# 00SV/21/024-1

## Sicherungs- und Sanierungsmaßnahmen Sporthalle

**Holzschutzgutachten  
Für die Zweifeldhalle  
Klüschenbergstraße 13 in 17094 Burg Stargard**

## Bautechnischer Bericht Nr. 01-067-21

Zweifeldhalle Buj Stojerd  
Schadenskartierung  
Westfassade

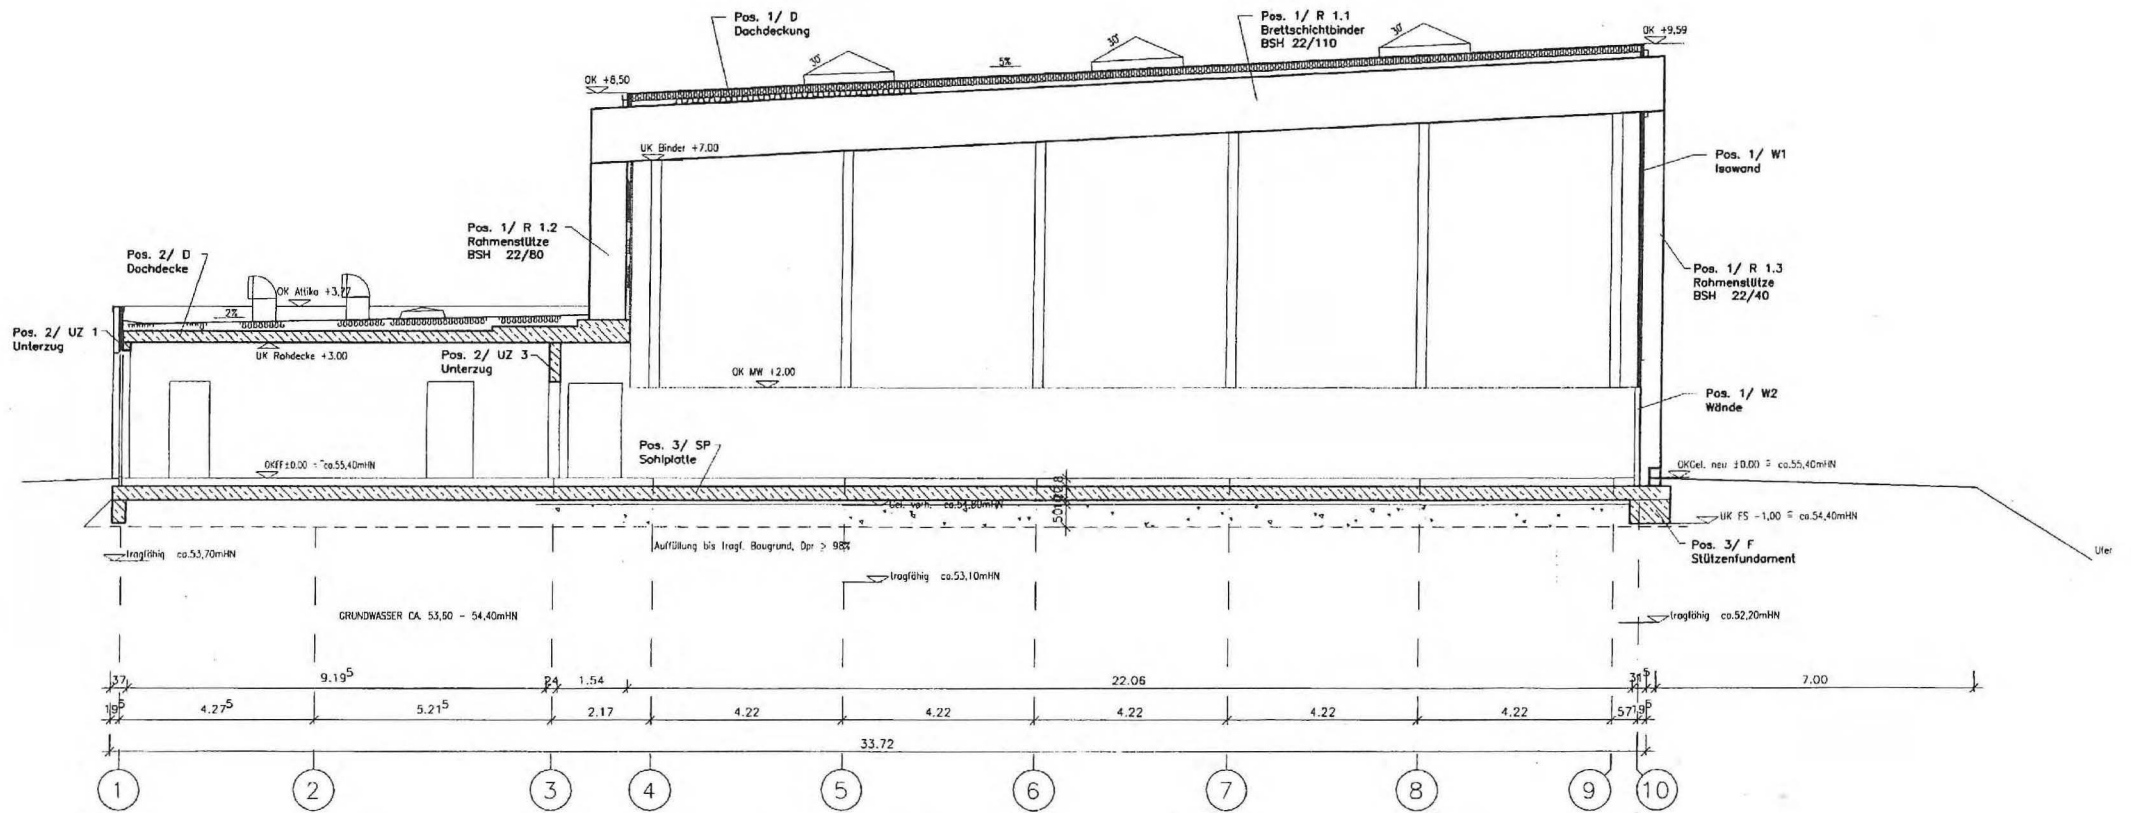
Bauteil/Bereich	Schädigung
Nordfassade	
ST 1 – 5	Ca. 0,4 – 0,6 m BR / WF ab Auflager H-Pf Träger
ST 6	WF ca. 0,1 m unterhalb oberer Verspannung
ST 8	Leichte BR im Auflager
ST 11	Ca. 0,5 m BR ab Auflager H-Pf Träger
Südfassade	
ST 2, 4, 7, 8, 10, 11	Ca. 0,1 – 0,4 m beginnende BR / WF ab Auflager H-Pf Träger
Ostfassade	
ST 2-4	Innenfäule BR ab Auflager H-Pf Träger 0,1 – 0,3 m
ST 4	Ca. 0,3 – 0,4 m WF Innenfäule unterhalb Abdeckung
Westfassade	
ST 1, 2, 4	BR/WF 0,2 – 0,5 m ab Auflager H-Pf Träger
ST 4	Ca. 0,2 – 0,3 m WF unterhalb Abdeckung
ST 6	Leichte BR Hirnholz Auflager H-Pf Träger Leichte WF ca. 3 m oberhalb H-Pf Träger

- Bei leichten Schädigungen befallenes Holz entfernen, Schnittstellen mit einem lösungsmittelhaltigen zugelassenen Holzschutzmittel (lv, P, W) behandeln
- Größere geschädigte Bereiche im Fußbereich der Stiele sowie der Balkenköpfe der Dachträger und Stiele bekleiden z.B. mit Zinkblech (Luftumspülung muss gewährleistet sein), hierzu sollte ein Bedachungsfachunternehmen hinzugezogen werden (Anlage 4)

Typische Schädigungverläufe

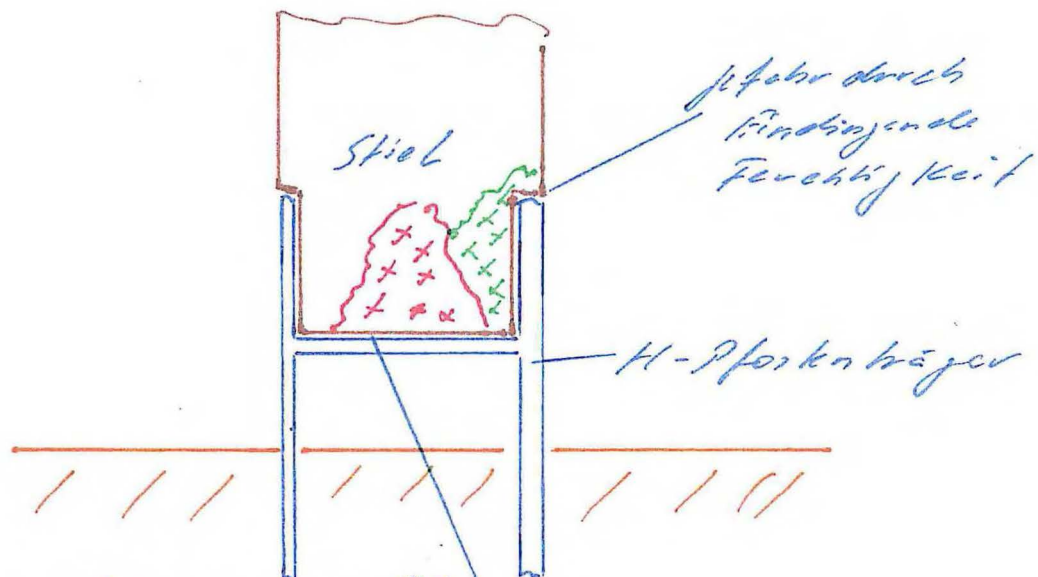
- derzeitige Abdeckung
- Vorschlag für neue Abdeckung  
(Schutz des Hirnholzes und des Übergang Dachträger / Stiel)
- typischer Verlauf der Schädigung durch holzerstrebende Pilze

- xx Innenföhrle Feuchtigkeit über das Hirnholz
- xx feilliches Eindringen von Feuchtigkeit als Projektionspunkt

Hirnholzerkrankung  
Tropf Kante  
wenn möglich Luftumspülung gewölbteisen

- das geschädigte Holz ist zu entfernen
- kraftschlüssiger Einbau des Füllholzes (Verleimen, Schrauben, verbolzen) nach Vorgaben des Statikers.
- Hirnholz im Auflagerbereich der Stiele sowie bei den Dachträgern versiegeln
- alle Risse >0,5 cm schließen
- alte Lasur entfernen.
- alle Holzbauteile mindestens 2x lasieren (lv, P, W)
- Übergänge H-Pfosten/Holz mit Anschlussfuge versiegeln (Wartungsfuge!)
- Bereich Auflager Dachträger/Stiele (Skizze) durch Bekleidung z.B. Zinkblech vor eindringender Feuchtigkeit schützen
- obere Abdeckung des Hirnholzes der Stiele größer dimensionieren (größerer Überstand)

7.4 Knotenpunkt: Hallenstütze mit rotationsbehindertem Fußanschluss an der Längsseite (Rückverankerung im Sockelbereich durch Stahleinbauteil auf Nordseite)

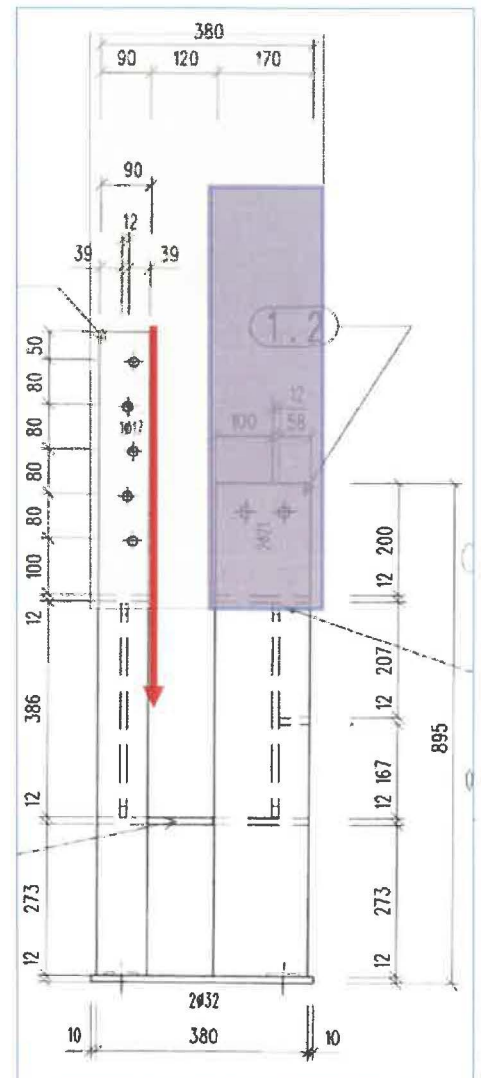
Schadhafter Passbolzenanschluss: Die beiden außenliegenden Passbolzen sind nicht mehr zuverlässig tragfähig und dürfen bei der Bemessung des Anschlusses baustatisch nicht mehr berücksichtigt werden (Schadhafter Bereich lilafarben dargestellt).

Es sind baustatische Berechnungen zur Tragsicherheit der planmäßigen „Rotationsbehinderung“ parallel zur Außenwand sowie des Vertikal- und Horizontallastabtrages erforderlich.

7.5 Knotenpunkt: Hallenstützen am Giebel mit rotationsbehindertem Fußanschluss (Rückverankerung im Sockelbereich durch Stahleinbauteil auf der Ost- und Westseite)

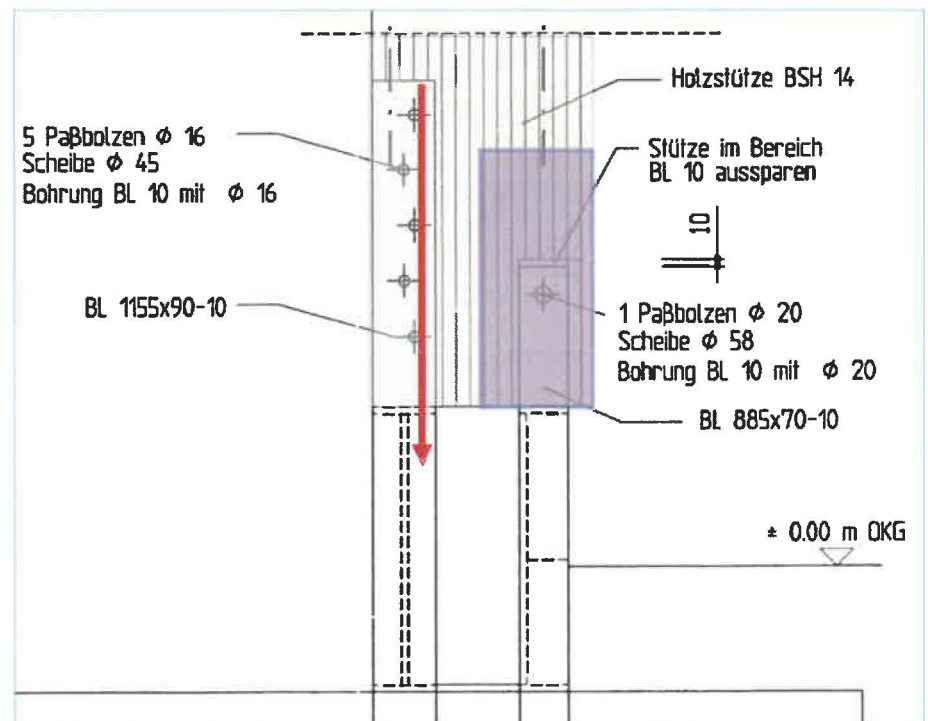
Schadhafter Passbolzenanschluß:

Der außenliegende Passbolzen ist nicht mehr zuverlässig tragfähig und darf bei der Bemessung des Anschlusses baustatisch nicht berücksichtigt werden.

Es sind baustatische Berechnungen zur Tragsicherheit der planmäßigen „Rotationsbehinderung“ parallel zur Außenwand sowie des Vertikal- und Horizontallastabtrages erforderlich.
